Osservazioni art. 24 co. 3 D.Lgs. 152/2006

Procedura Valutazione Impatto Ambientale n. 5608

Progetto di un impianto eolico composto da 6 aerogeneratori di potenza pari a 6 MW ciascuno, per una potenza complessiva di 36 MW, e relative opere accessorie ricadente nel Comune di Morcone – Frazione Cuffiano, e lungo il confine dei Comuni di Circello e Santa Croce del Sannio, in provincia di Benevento.

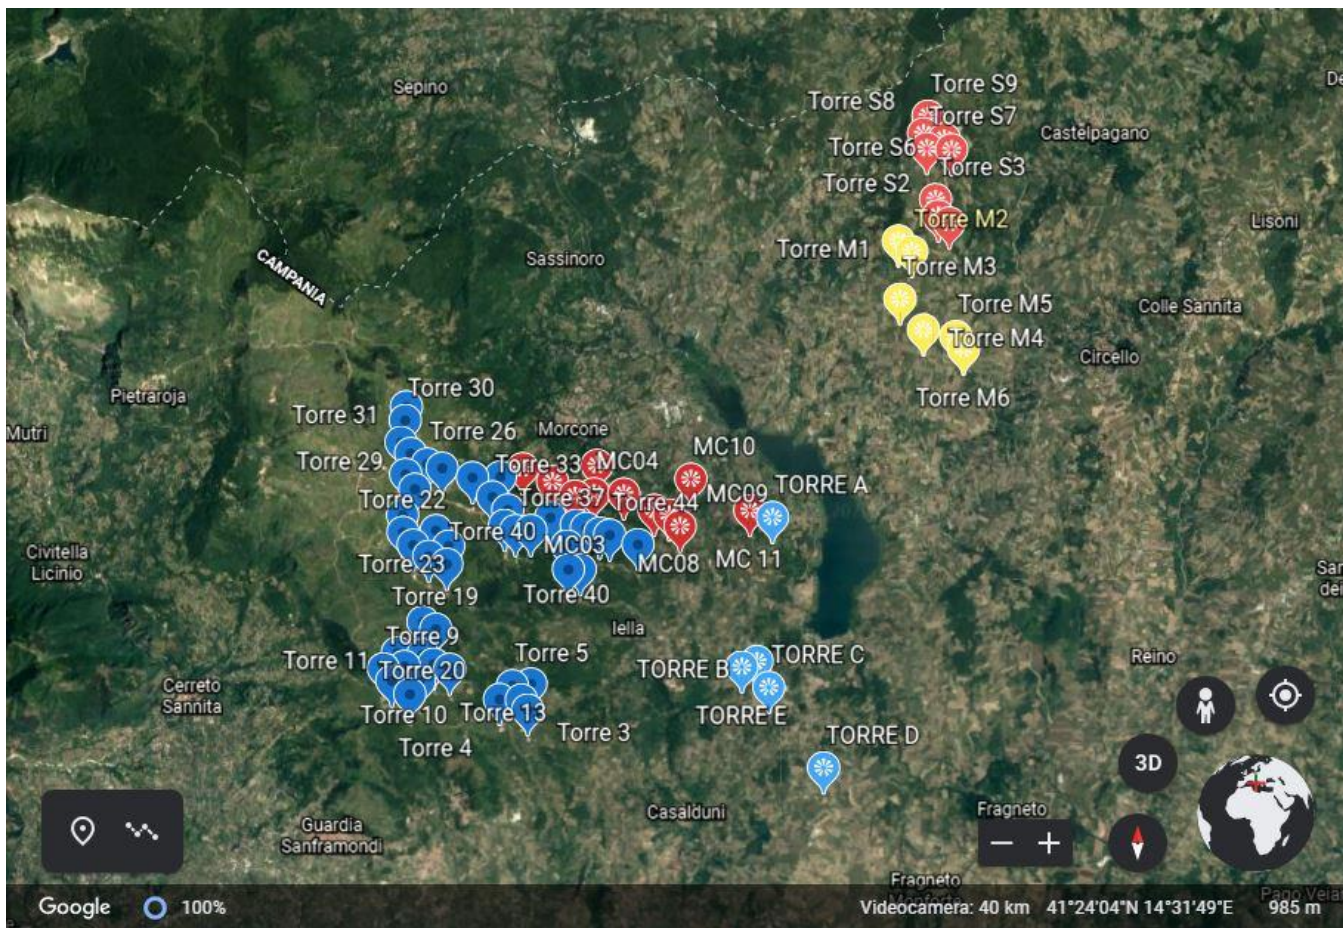
Inoltre nella relazione REMCU_R2C tra le **Misure di mitigazione dell'impatto visivo** il proponente prevede e) *Il progetto tra le altre cose prevede inoltre, al fine di mitigare ancora di più l'impatto, le seguenti misure:*

- interramento completo dei cavidotti in media tensione;*
- distanza minima dai centri abitati più vicini di Circello, Santa Croce del Sannio e Morcone non inferiore a $10 \times 200 = 2.000$ m;*
- bassa densità degli aerogeneratori con conseguente riduzione dell'effetto gruppo e dell'effetto selva;*
- viabilità di servizio non pavimentata ma lasciata al naturale con materiale drenante;*

Ad ogni buon conto la Soc. RENEXIA SPA ha provveduto a far eseguire tutta una serie di fotoinserimenti per cogliere e valutare l'impatto visivo del Parco Eolico sul territorio interessato.

Figura 3 - Sovrapposizione aerogeneratori Renexia alla carta archeologica di Morcone e del Regio Tratturo

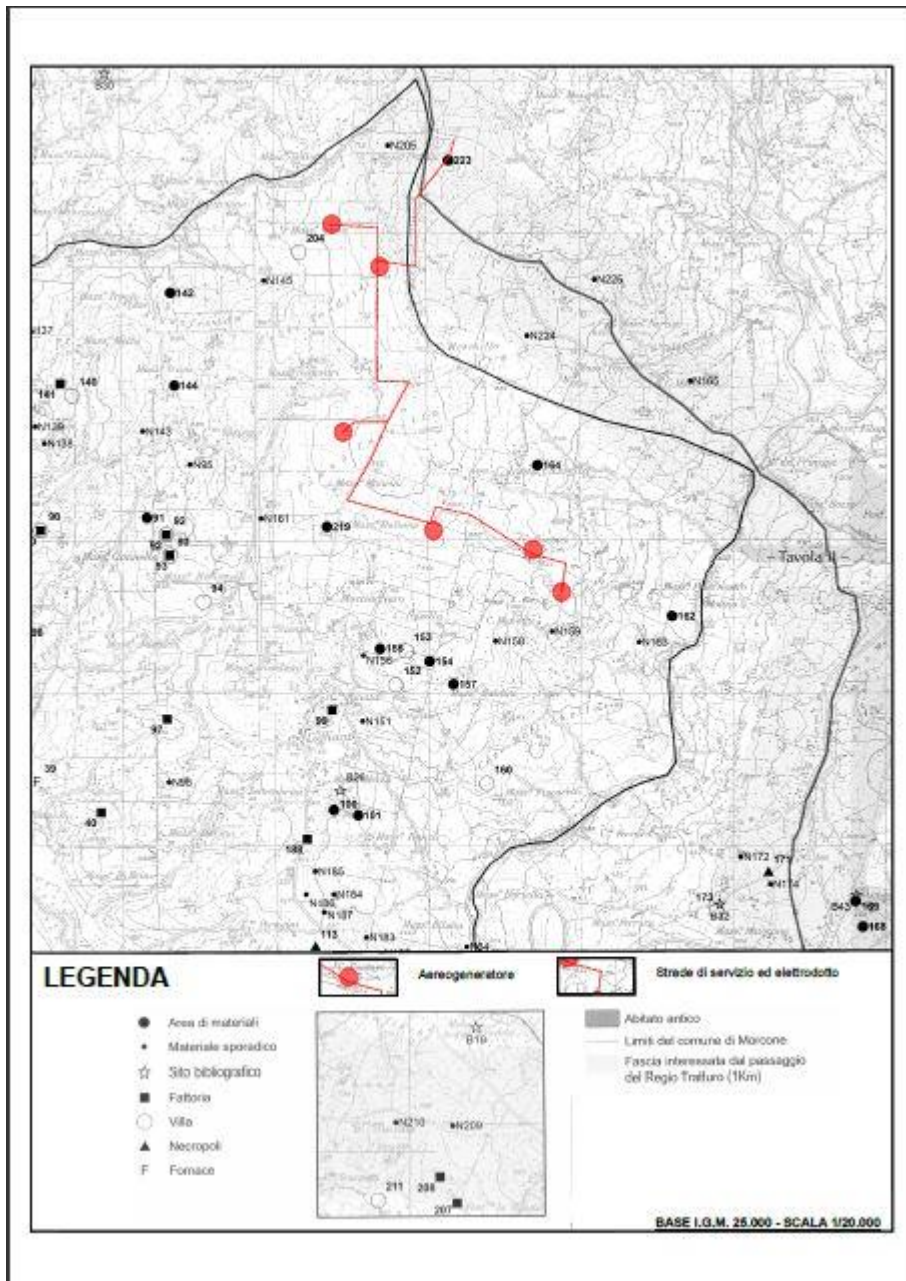
Tutto ciò premesso, si evidenziano, in merito alla progettazione dell'impianto eolico in oggetto e, in particolare, in riferimento alla tavola progettuale REMCU_R29: Regio tratturo, le sottoelencate osservazioni:
